# 【原子力科学研究所放射性廃棄物処理場等】 原子炉設置変更許可申請の概要

令和3年12月23日

国立研究開発法人日本原子力研究開発機構  
原子力科学研究所 バックエンド技術部

# 第2廃棄物処理棟のアスファルト固化装置等の使用停止(2/6)

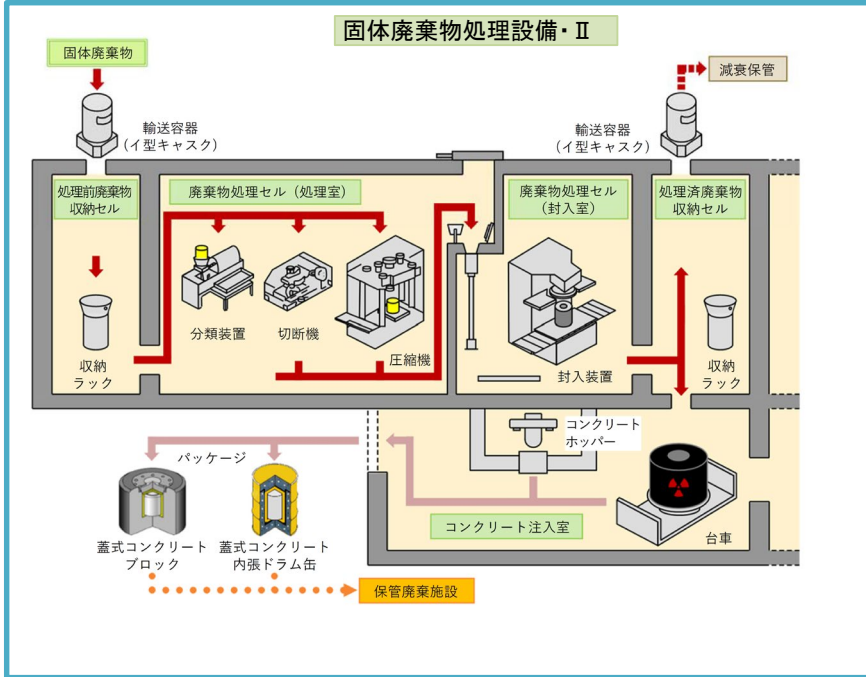
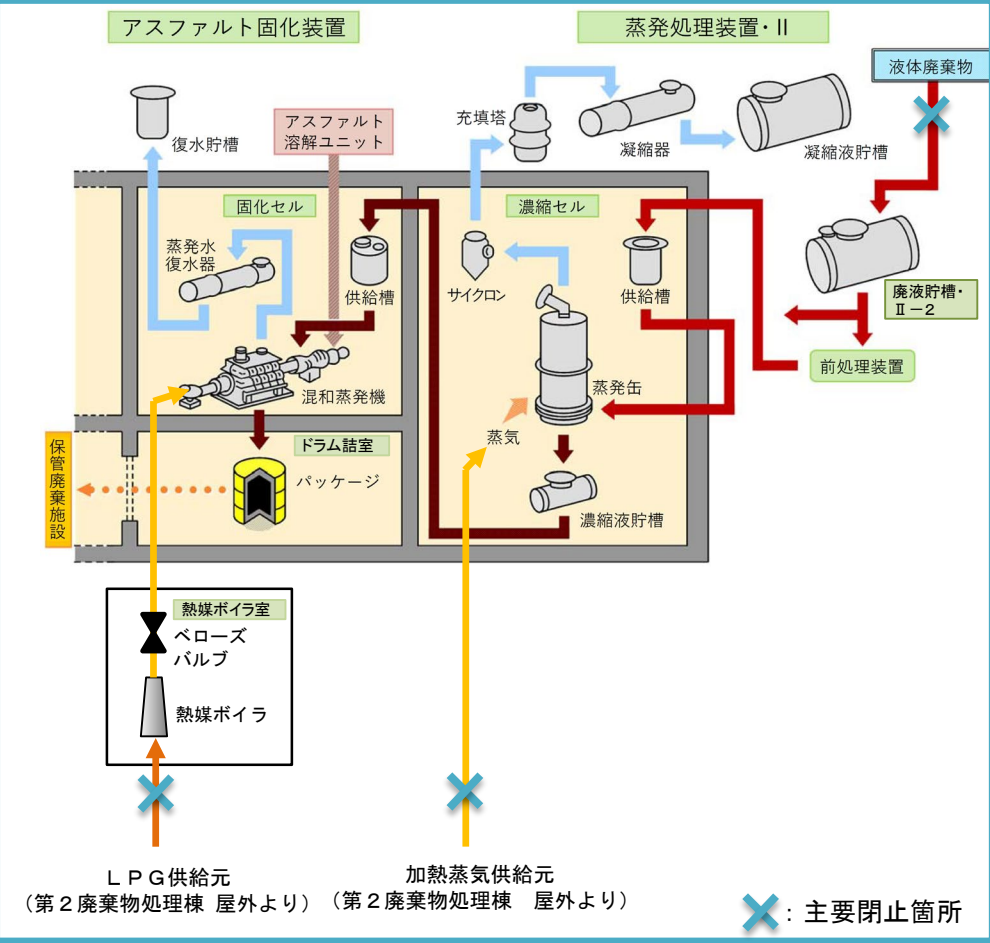
第2廃棄物処理棟の廃棄物処理設備の内、廃液貯槽・II-2、蒸発処理装置及びアスファルト固化装置は、液体廃棄物の受入系統及び処理装置の加熱源を閉止することで使用停止とする。

図1 原子炉設置変更許可申請書 第8-2(2)-2図に加筆

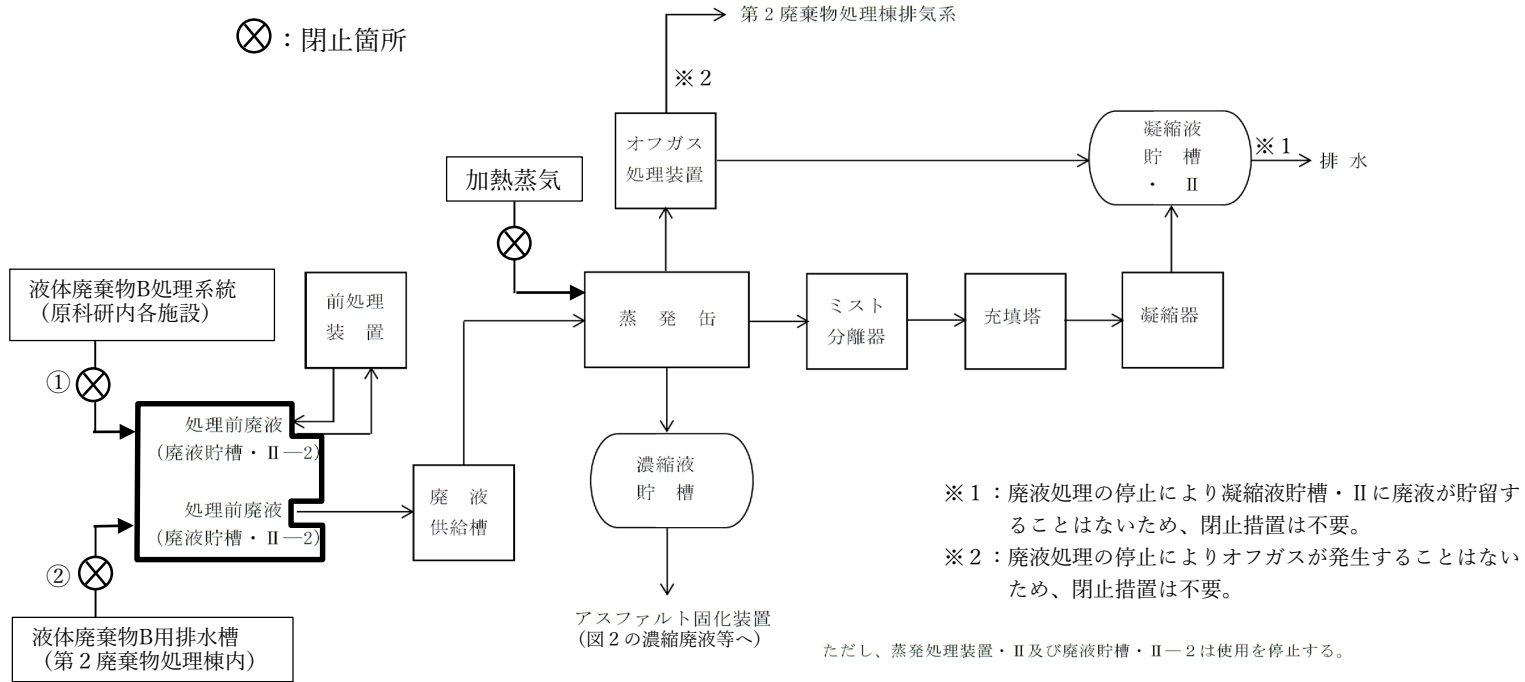
① 廃液の受入口 (タンクローリーステーション) の扉を施錠

② 弁棒側の穴と弁体側の穴を合わせて南京錠等で施錠

図2 原子炉設置変更許可申請書 第8-2(2)-4図に加筆

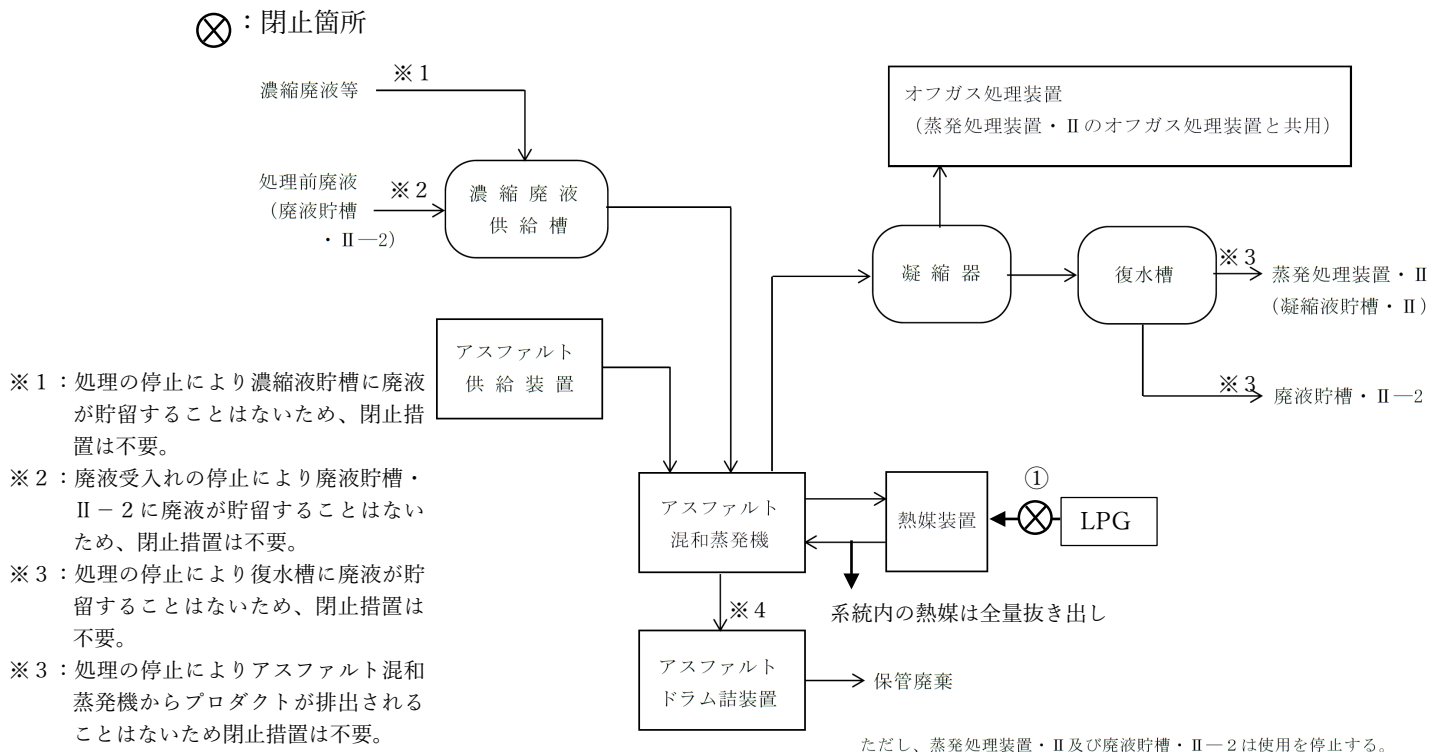
① LPG配管を閉止フランジで閉止

# 原子力科学研究所における放射性液体廃棄物処理フロー(変更後)

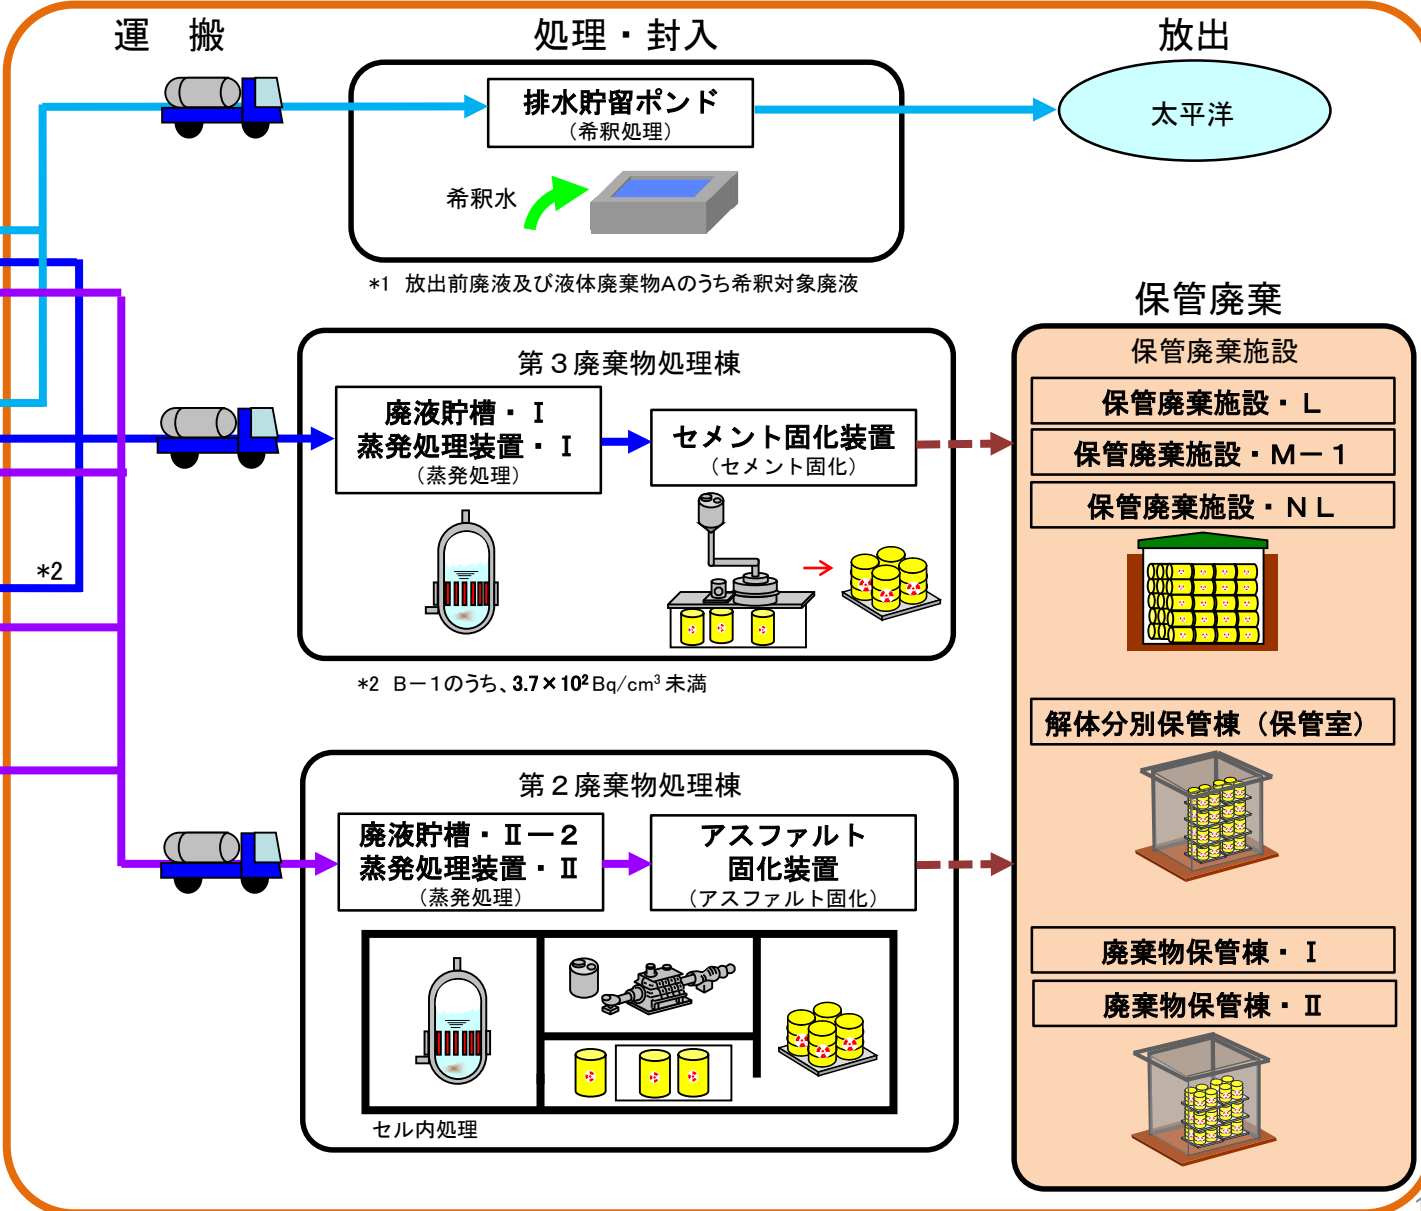
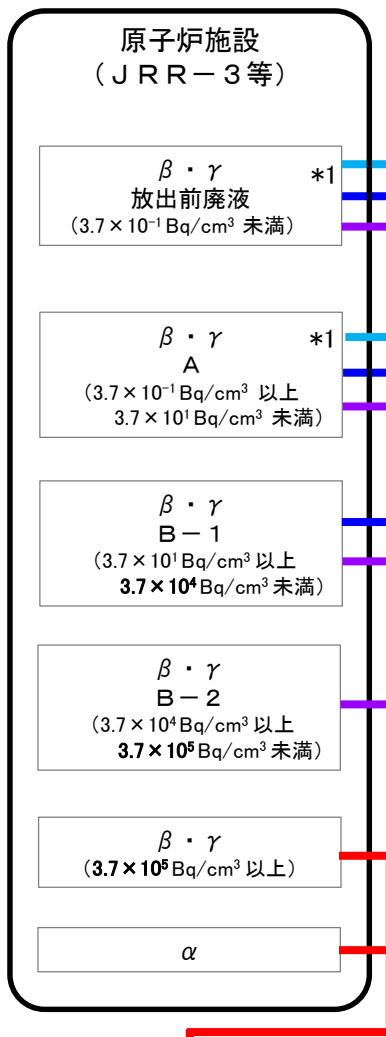
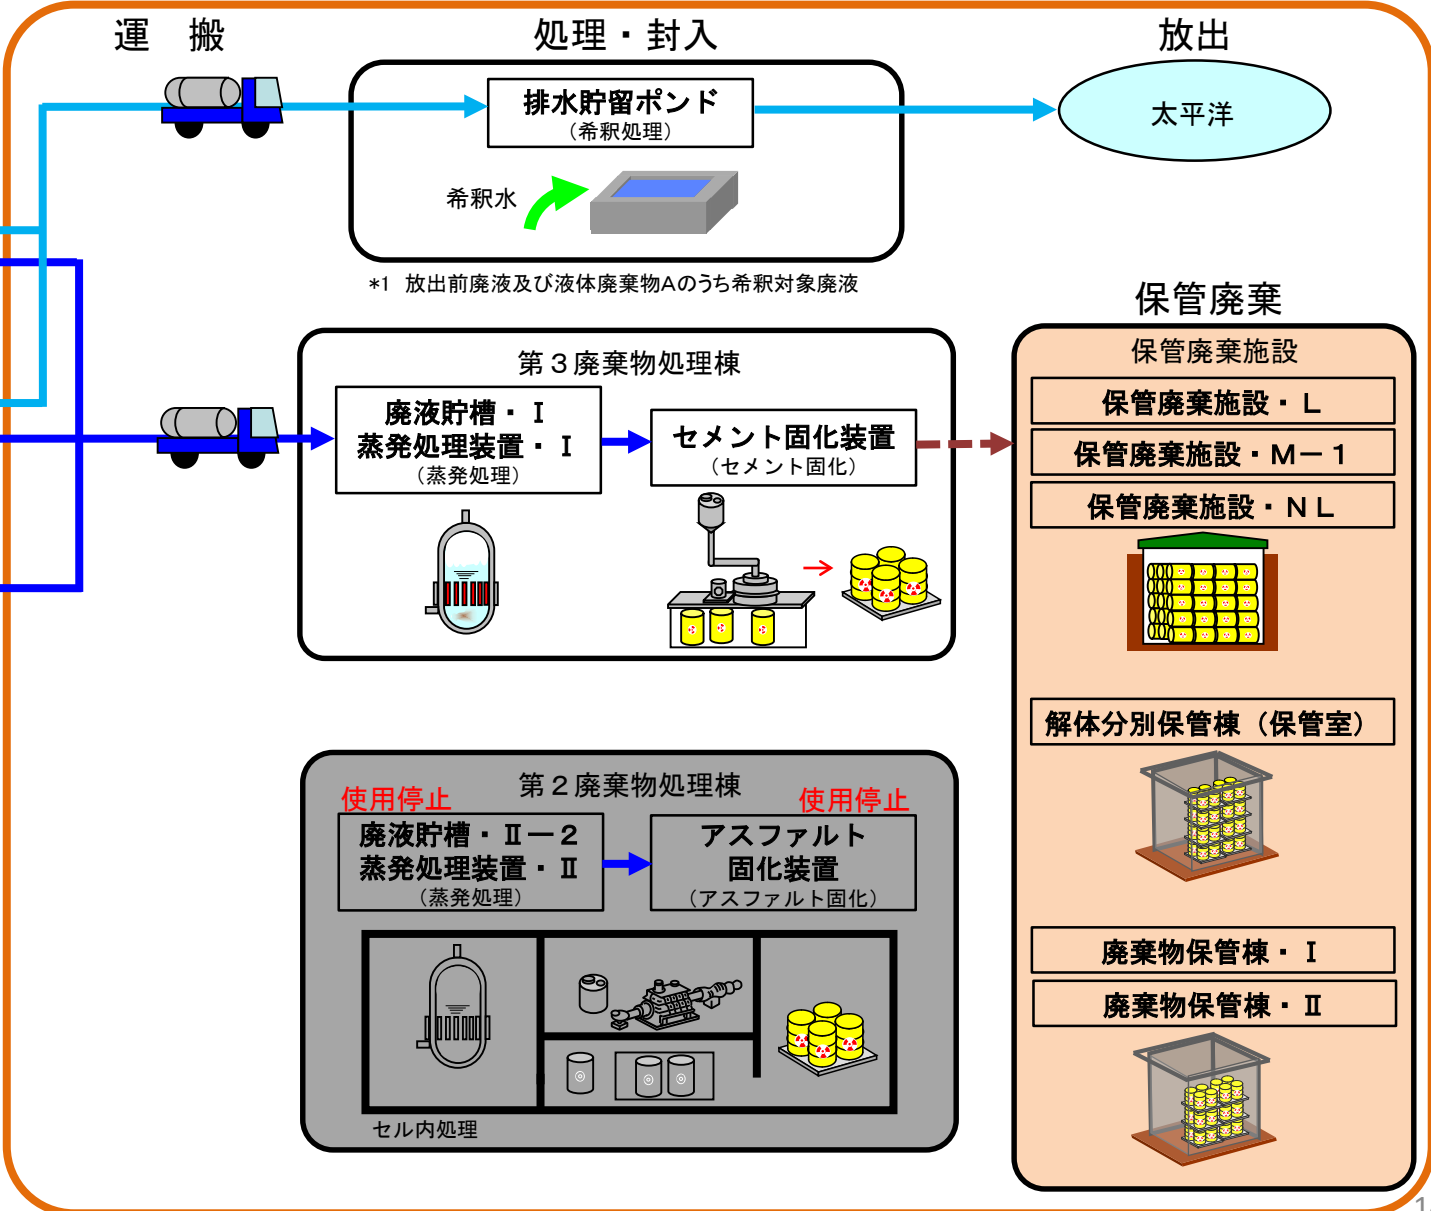
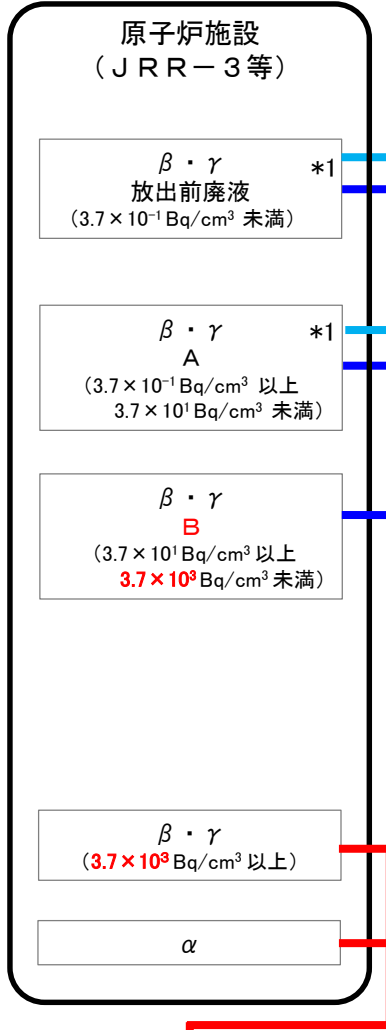
# 第3廃棄物処理棟の受入・処理対象廃棄物の変更及び液体廃棄物のレベル区分の変更

アスファルト固化装置等の使用停止に伴い、第3廃棄物処理棟における受入・処理対象廃棄物の放射能濃度を $3.7 \times 10^2 \text{Bq/cm}^3$ から $3.7 \times 10^3 \text{Bq/cm}^3$ に変更する。第3廃棄物処理棟については、作業環境等を考慮し、受入・処理の上限を $3.7 \times 10^2 \text{Bq/cm}^3$ に設定していたが、 $3.7 \times 10^3 \text{Bq/cm}^3$ に変更した場合でも、有意な影響を与えるものではない。

既設工認における設計見直し  
(熱交換方法の合理化)を反映

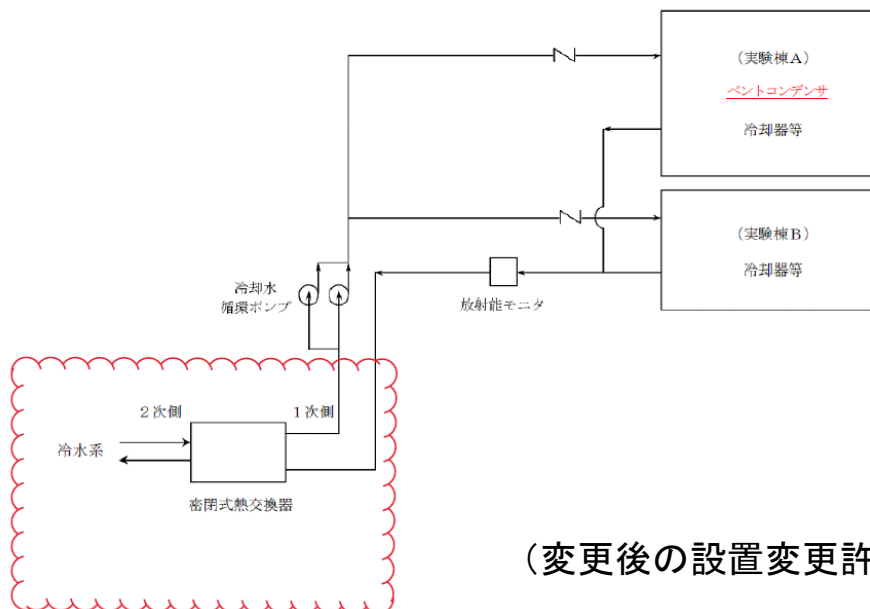
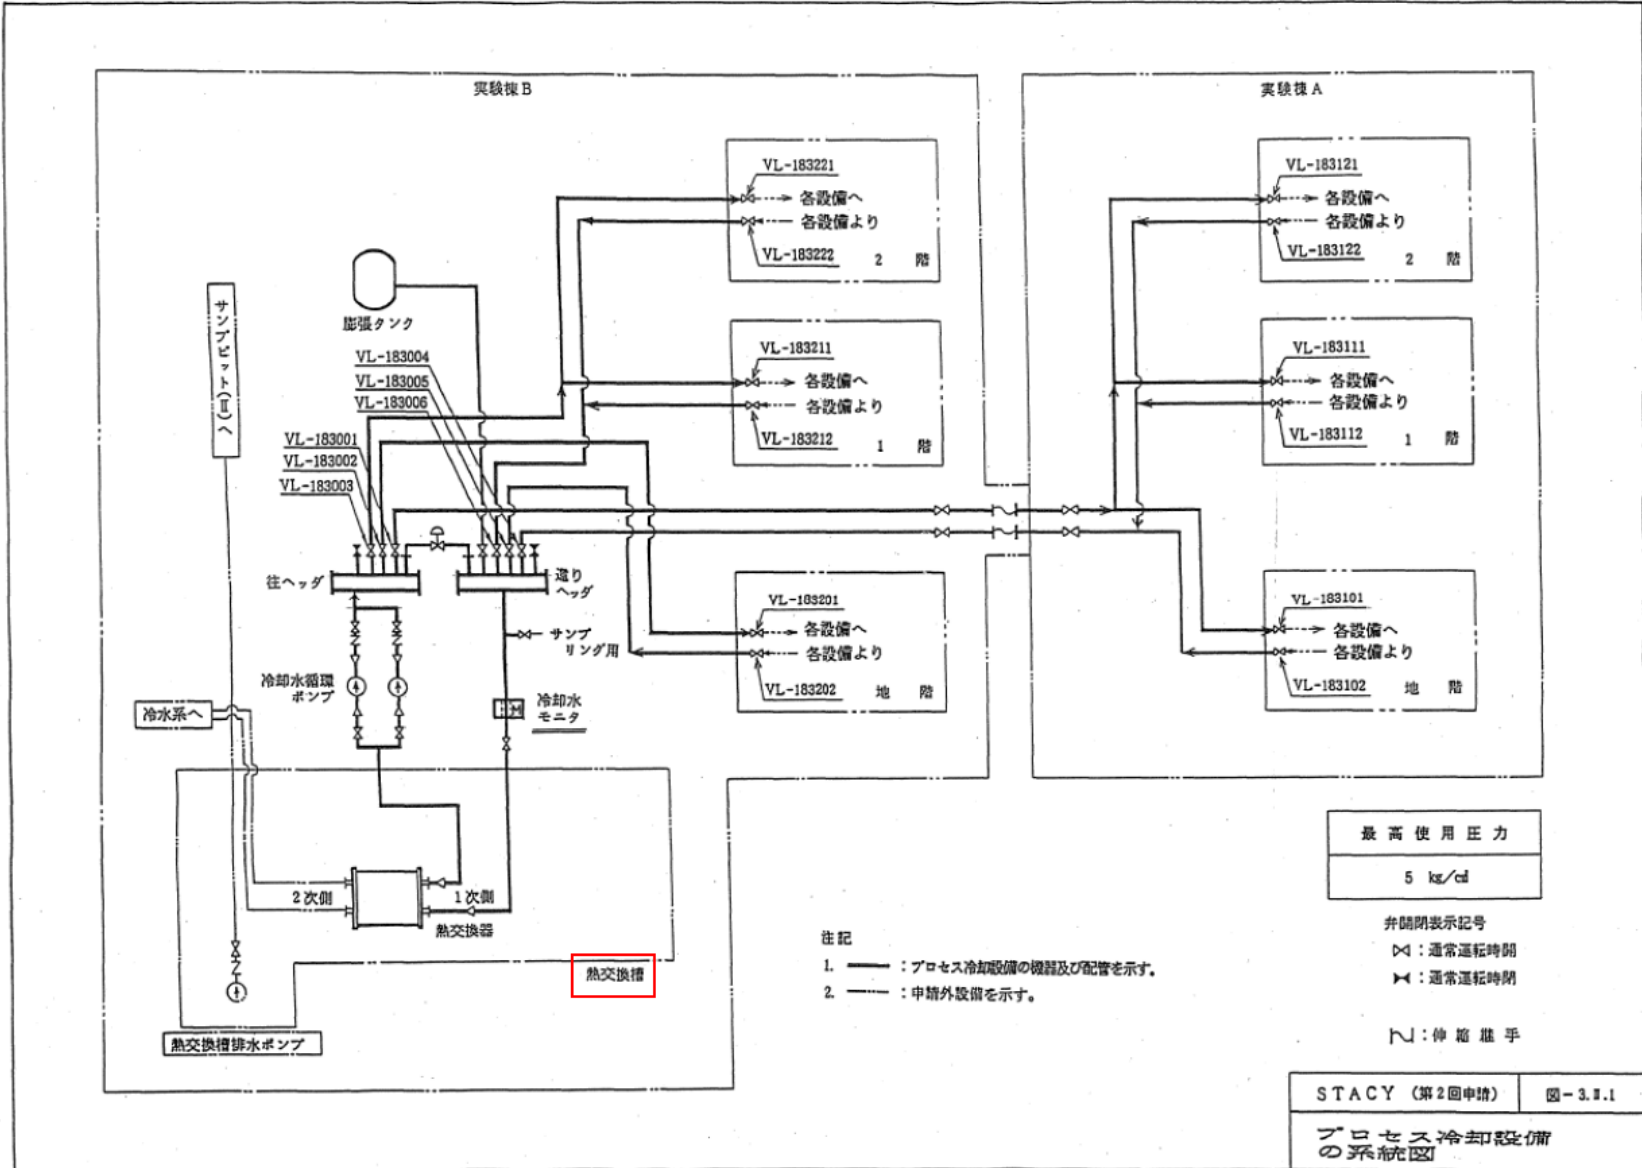
- STACY施設のプロセス冷却設備は、**設置許可段階**(概念設計(昭和63年許可))から**設工認段階**(詳細設計(平成元年認可))において、その**熱交換方法の見直し(当初許可を受けた機能及び性能を実現できる合理化)**が図られている(※1)。
- 当該設計見直しにより、プロセス冷却設備のうち熱交換槽は、**当初の貯水機能が不要**となり、安全性を担保するものではなく、**設工認の申請範囲外**となった。
- このため、原子炉設置変更許可申請書添付書類八に記載した「プロセス冷却設備」の機器仕様について、実機の現状に合わせた**記載の適正化(「熱交換槽」の記載削除等)**を行う。
